廃炉発官 R 3 第 5 号
令和 3 年 4 月 1 日

福島第一原子力発電所 特定原子力施設に係る実施計画 変更認可申請書の
一部補正について

減容処理設備の設置について、最新工程の反映に伴い、下記の通り補正を行う。併せて記載の適正化を行う。

2.46 減容処理設備

図-1 消火設備の取付箇所を明示した図面

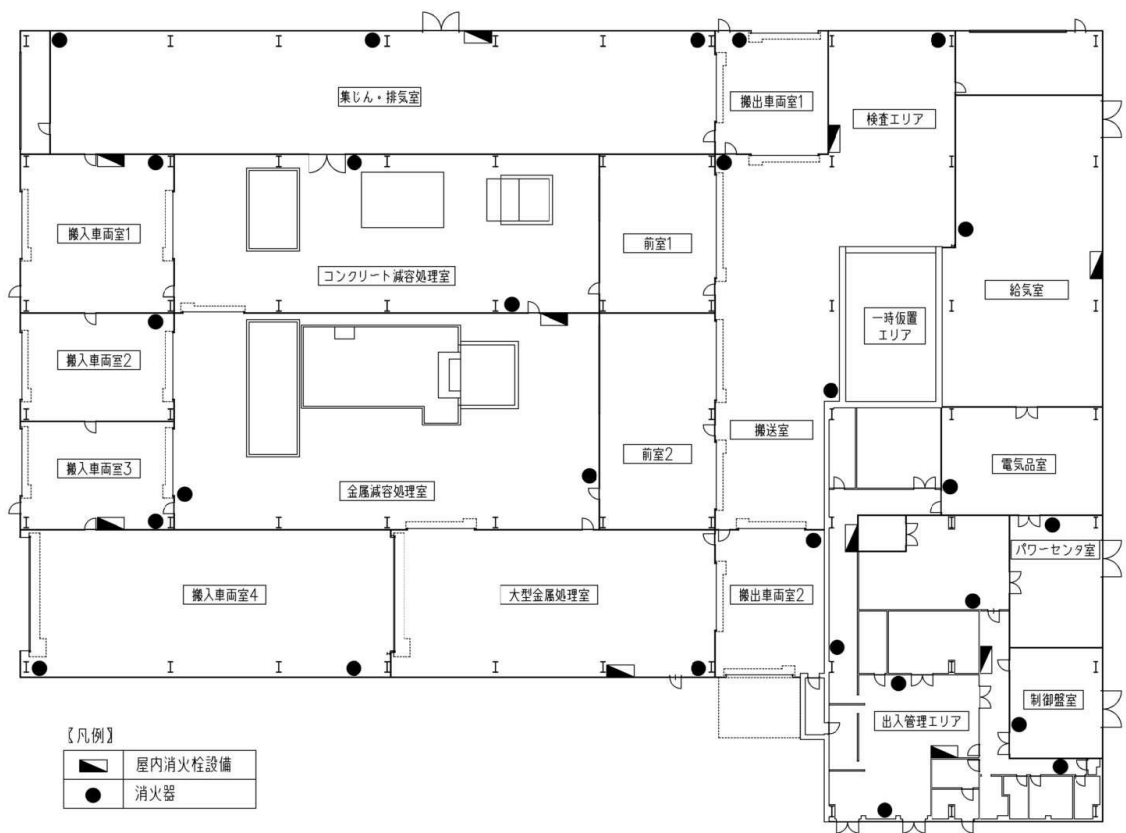
添付資料－11

・記載の適正化
